## 改善箇所説明図

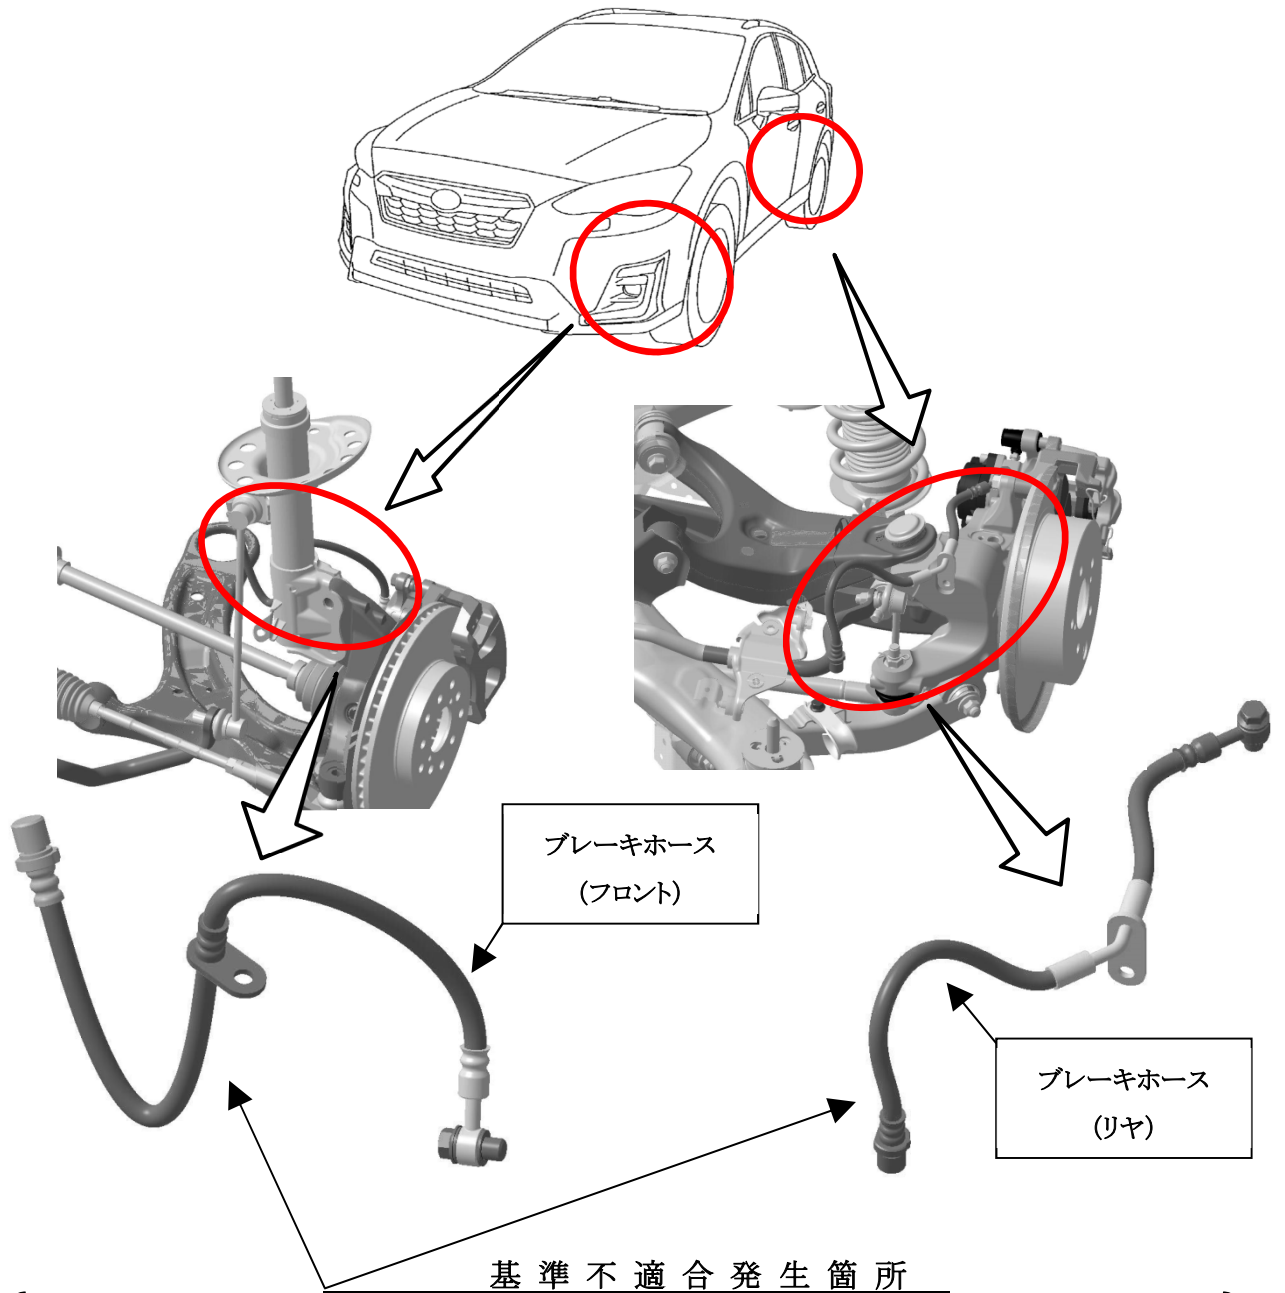
ブレーキホースにおいて、ブレーキ圧に対する耐久性評価が不十分なため、ホース接続金具加締め部のシール性が不足しているものがある。そのため、ブレーキフルードがホース外層と内層の間に浸潤し、ブレーキホースが膨らむおそれがある。

全車両、ブレーキホースを対策品に交換する。

打刻車台番号の末尾の『上側』に黄色ペイントを塗布する。
